Eléments d'avis d'Élan Savigny-Environnement sur le PLU de Savigny-sur-Orge :

Eléments d'avis d'Élan Savigny-Environnement sur le PLU de Savigny-sur-Orge : 2/volet circulations actives

Eléments d'avis d'Élan Savigny-Environnement sur le PLU de Savigny-sur-Orge : 3/volet biodiversité

Berge de l'Orge et continuité de la promenade en rive gauche de l'Orge

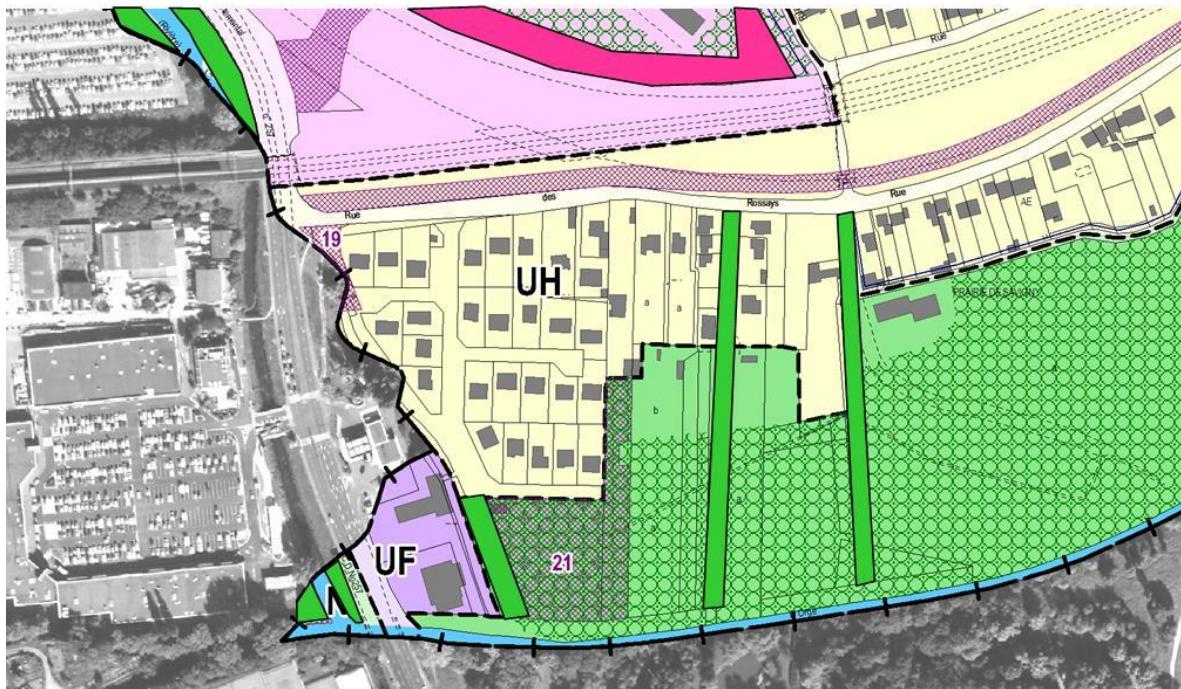
Il faut déclarer totalement inconstructible la berge rive gauche de l'Orge en la protégeant entièrement du nord au sud par un classement en N et non en U, et ce sur une largeur de 10 mètres à partir du haut de la berge. Ce classement doit interdire toute nouvelle construction et faciliter le passage en domaine public des parcelles encore

privées et les réserver pour renforcer le couloir de biodiversité de la rivière et le passage de promeneurs. Ce classement peut cependant permettre éventuellement la pratique du maraîchage sous la forme par exemple de jardins partagés de proximité.

- La berge entre le pont de la rue des Prés-Saint-Martin et les jardins familiaux aujourd'hui entièrement bétonnée et interdite au public.
- La berge entre la rue de Morsang et l'école Kennedy où les deux copropriétés riveraines s'opposent au passage.
- Les parcelles saviniennes en bordure de l'Orge situées entre le parc du Château de Morsang et le confluent de l'Orge et de l'Yvette.

Mais c'est aussi l'ensemble des terrains publics ou faisant déjà l'objet d'un projet de convention avec le Syndicat de l'Orge qui doit être réservé pour obtenir un couloir de biodiversité digne de ce nom et suffisamment large pour y insérer sans dommage une promenade continue et lisible en berge. Notamment : toute la berge au Nord de la rue des Prés-Saint-Martin, les jardins familiaux au droit de la résidence sociale des Prés-Saint-Martin jusqu'à l'aqueduc de la Vanne, la berge en traversée des deux lycées Corot et Monge, la berge du pré communal qui jouxte l'école Kennedy.

Berges de l'Yvette

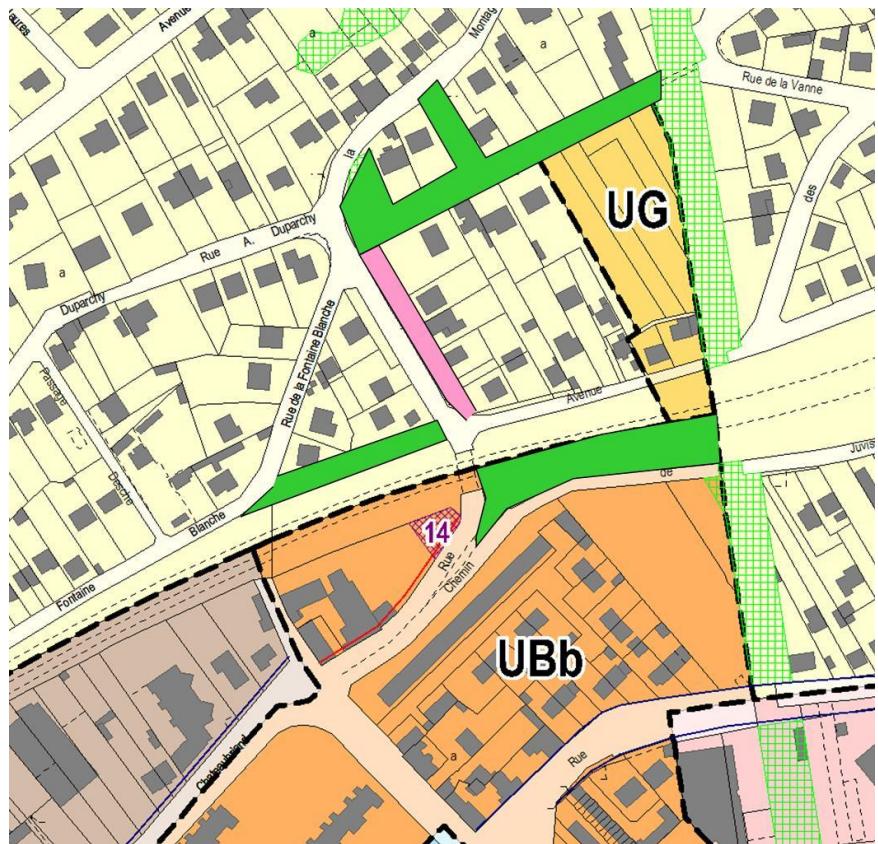
A l'instar de l'Orge, les parcelles saviniennes situées des deux côtés de l'Yvette doivent être réservées à la réalisation d'une promenade piétonne et cyclable, ainsi qu'à la restauration d'un couloir de biodiversité.

Trois zones sont concernées :

- La berge rive gauche de l'Yvette le long de la rue de Charaintru et la rue Van Gogh
- Les parcelles situées de part et d'autre de l'Yvette à l'ouest de la RD 257 en limite d'Epinay et au confluent de l'Orge et de l'Yvette (voir illustration précédente).

Continuité de la voie verte de l'Aqueduc de la Vanne en traversée du faisceau Paris - Orléans

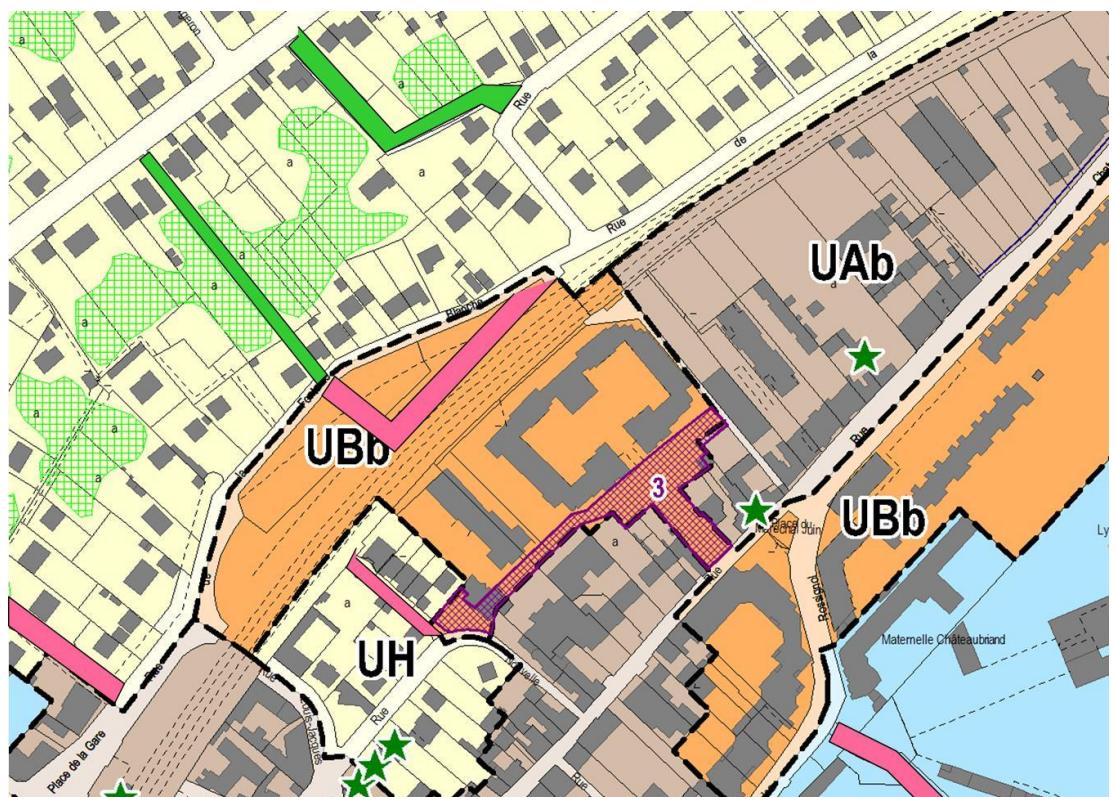
Le seul point dur pour poursuivre cette voie verte au nord jusqu'au domaine aéroportuaire d'Orly est le franchissement du faisceau ferroviaire Paris-Orléans. Le passage inférieur le long de l'aqueduc est en effet occupé par des installations techniques sensibles, semble-t-il incompatibles avec le passage du public. Le PLU doit donc prévoir une solution de franchissement supérieur ; la solution que nous proposons résoudrait en même temps la sécurisation de la montée de la Montagne Pavée par les cyclistes en leur évitant de se trouver nez à nez dans le virage avec des véhicules motorisés descendant la côte. La parcelle de terrain limitée par la rue de la Montagne Pavée, le Chemin de Juvisy et les voies ferrées permettrait d'assurer un passage sécurisé des piétons et cyclistes parallèlement aux voies ferrées entre le chemin de Juvisy et la rue de la Montagne Pavée. Une passerelle réservée aux piétons et aux cycles pourrait être ultérieurement aménagée entre ce passage et l'avenue des Belles Fontaines pour pallier l'étroitesse du pont routier. Classée constructible en UBb dans le projet de PLU, la parcelle qui jouxte les voies ferrées le long du Chemin de Juvisy doit au contraire être réservée à la réalisation d'un passage pour piétons et cycles vers la tête du pont de la Montagne Pavée. Il faut la classer en N.

Pour compléter le dispositif, il faut élargir la rue de la Montagne Pavée depuis le pont jusqu'au sentier du même nom ; ce sentier est à élargir également.

Une continuité douce le long des voies ferrées doit également être prévue entre la rue de la Fontaine Blanche et le pont de la Montagne Pavée.

Ce faisant, on disposerait de trois itinéraires doux transversaux à l'aqueduc de la Vanne :

- L'axe Chateaubriand - chemin de Juvisy au sud des voies ferrées.
- L'axe Fontaine Blanche – Belles Fontaines longeant les voies ferrées au nord.
- L'axe Duparchy – Romain Grimoux à flanc de coteau entre les voies ferrées (en empruntant le sentier de la Montagne Pavée) et l'axe routier Carnot – Paul Sumien.

Quartier gare

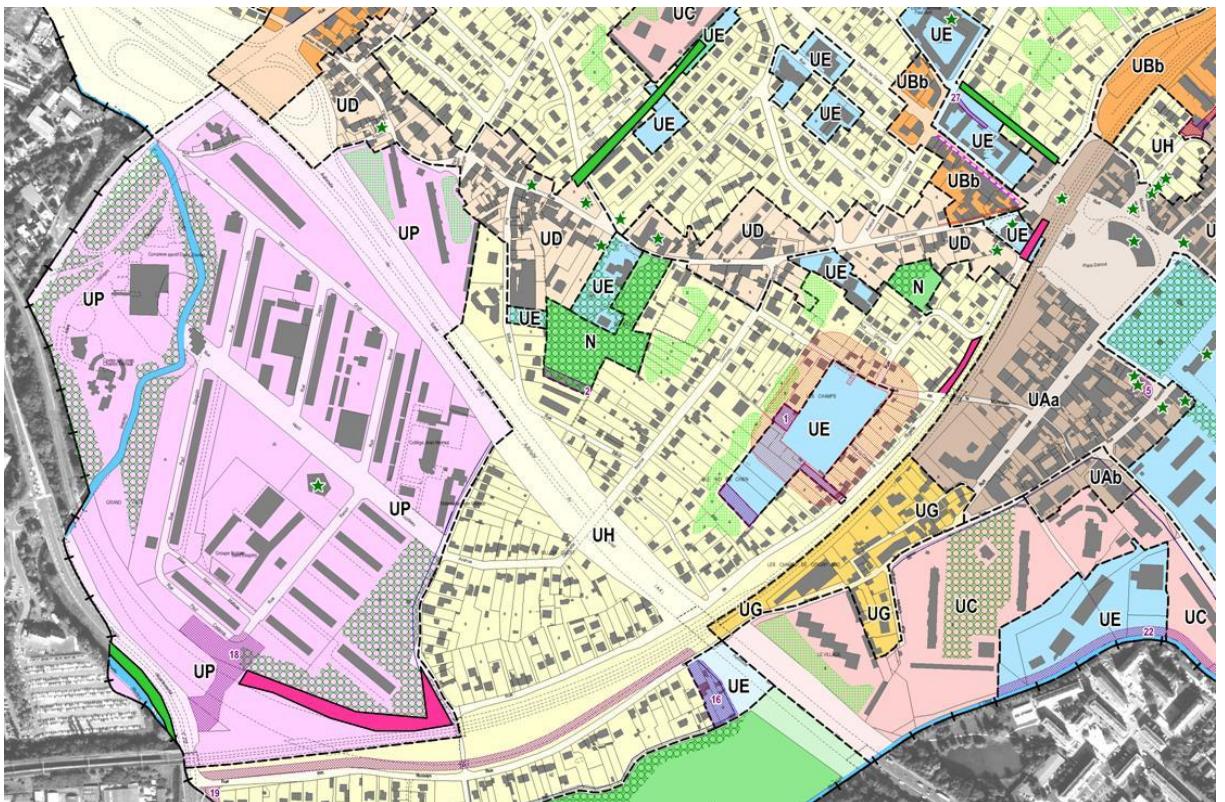
Le nombre de voyageurs montant chaque jour dans le RER C à la gare de Savigny-sur-Orge (plus de 12 000) justifie pleinement d'aménager un deuxième accès au quai vers Paris en tête de train au Nord de la gare. C'est tout à fait possible et de plain pied au niveau de l'ancienne gare de marchandises qui sert aujourd'hui de parking, accessible par la rue de la Fontaine Blanche ; il convient qu'il soit accessible aux personnes en fauteuil et dispose d'une consigne à vélos sécurisée. Ces équipements devraient trouver leur place sur une zone classée UE au sein de l'urbanisation UBb prévue.

Le passage piétonnier souterrain existant qui relie la rue de la Fontaine Blanche au carrefour de la rue Charles Rossignol et de la Grande Rue est très utilisé ; il doit être rendu accessible aux personnes en fauteuil. Ce passage trouvera son prolongement jusqu'à la Promenade de l'Orge par le passage qui va être créé entre les deux lycées Monge et Corot. Vers l'avenue Carnot, il faut améliorer sa continuité avec la rue Alexis Duparchy et le sentier des Cherchefeuilles, ainsi qu'avec le Petit Chemin qui mènent tous deux à la rue Carnot.

Pour trouver le pendant pour accéder au quai sud vers Brétigny, il faut aussi prévoir le transfert dans le domaine public de l'allée de la Fraternité depuis la rue Nouvelle, afin d'aménager au fond de l'impasse un escalier d'accès au quai vers Brétigny (avec ou sans ascenseur).

La SNCF devant prochainement étudier un projet de rénovation de la gare de Savigny avec mise en accessibilité partielle des quais, il est indispensable d'intégrer ces opportunités au programme de ce projet.

Sur l'illustration ci-dessus figurent en rose les trois sections le long des voies ferrées qui nécessitent inscription au PLU. Figurent, également, en vert la réservation à faire le long de l'Yvette en bordure de la RD 257, le sentier existant rue Faidherbe à valoriser et celui à créer entre la rue Carnot et le parc des Marronniers dans l'axe de la rue de la Liberté.

Liaison douce entre l'avenue Honoré de Balzac et la voie verte existante rue de Charaintru

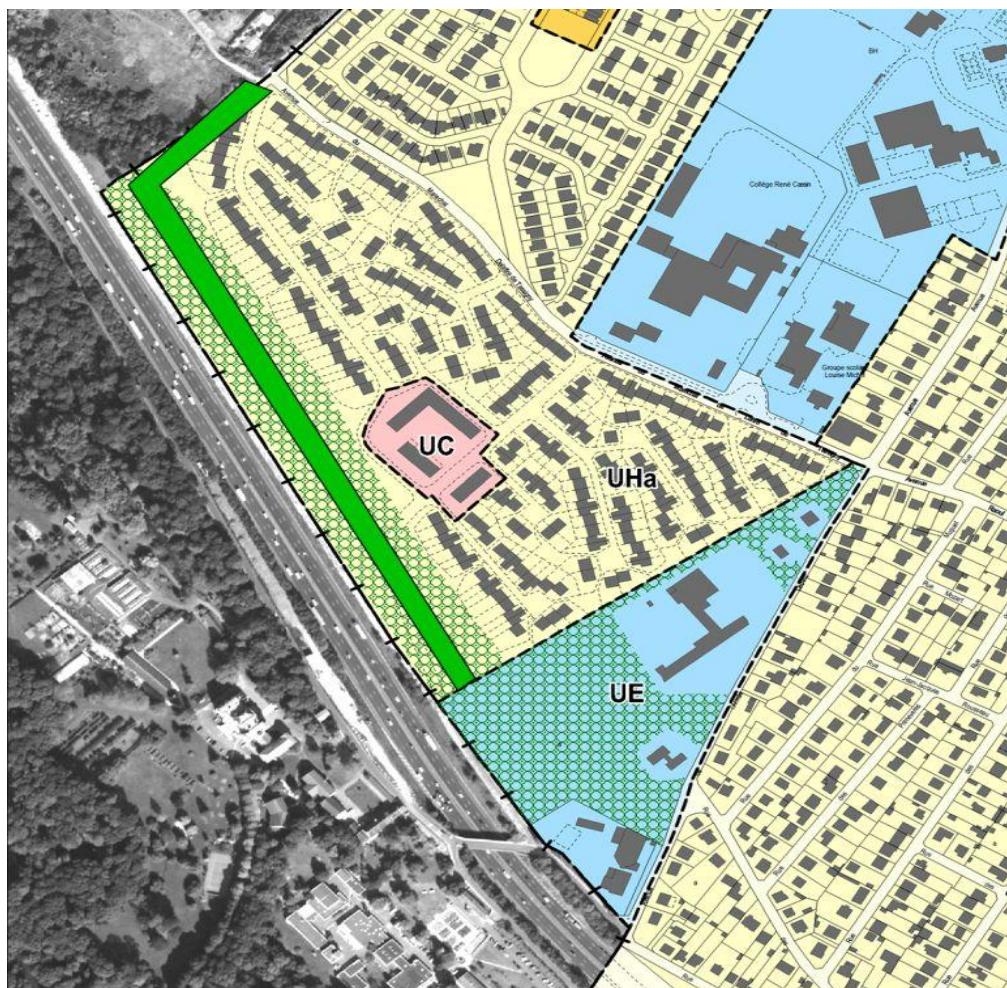
L'intention de réaliser un itinéraire cyclable longeant l'autoroute A6 doit être clairement manifestée entre l'avenue Honoré de Balzac et la voie verte existante rue de Charaintru.

Les stations du Tram Express Sud de Petit-Vaux et de Gravigny-Balizy ne sont pas très éloignées.

Traversée douce du domaine de la Ferme Champagne

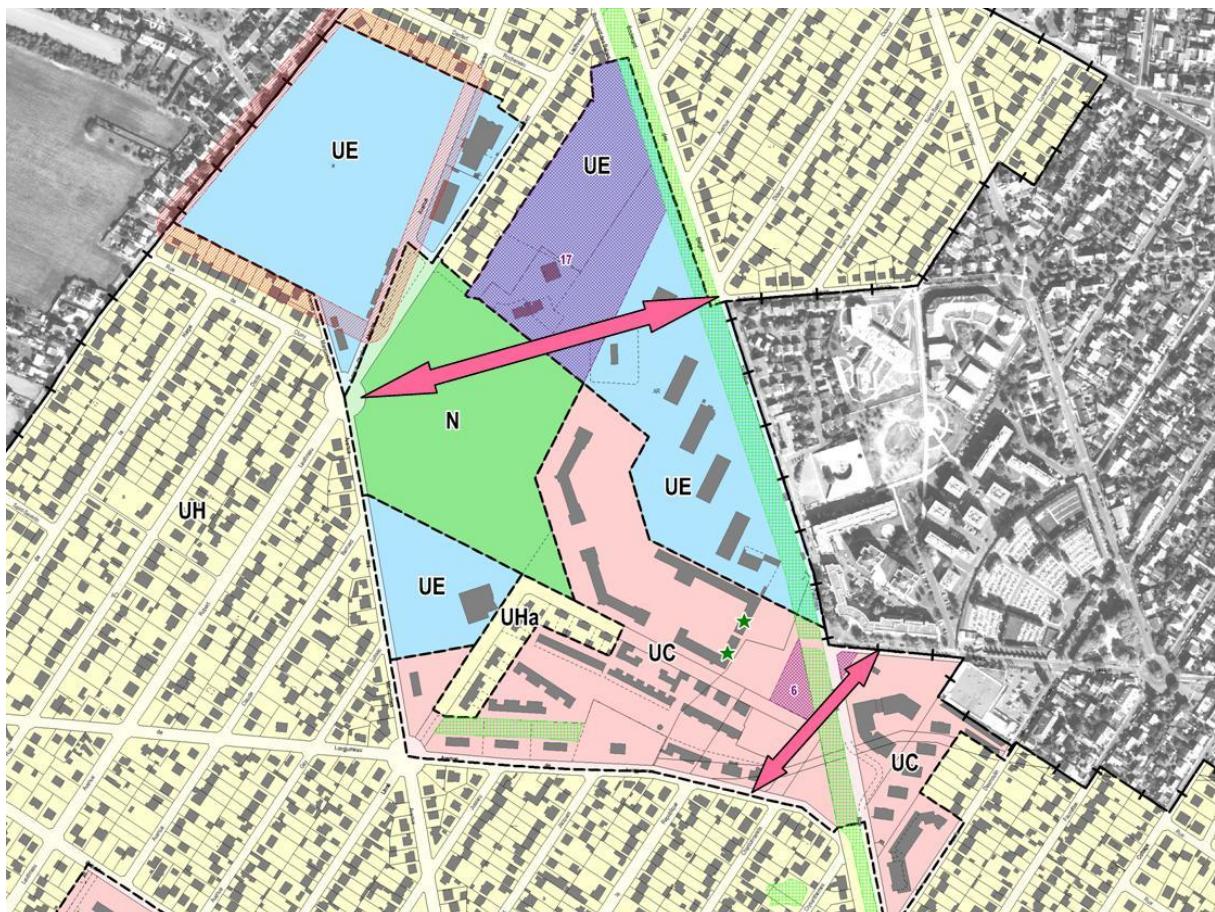
Les projets que suscite la rétrocession des terrains laissés libres par le Ministère de la Justice doivent inclure leur traversée jour et nuit par les piétons et les cyclistes voire par les bus, en particulier pour faciliter l'accès à la station Observatoire du T7, en prolongement des rues Albert Sarraut et Anatole France. Les double flèches roses de l'illustration ci-dessous figurent des intentions de liaisons qui restent à définir plus précisément. Elles doivent se raccorder bien évidemment avec la coulée verte de l'aqueduc de la Vanne.
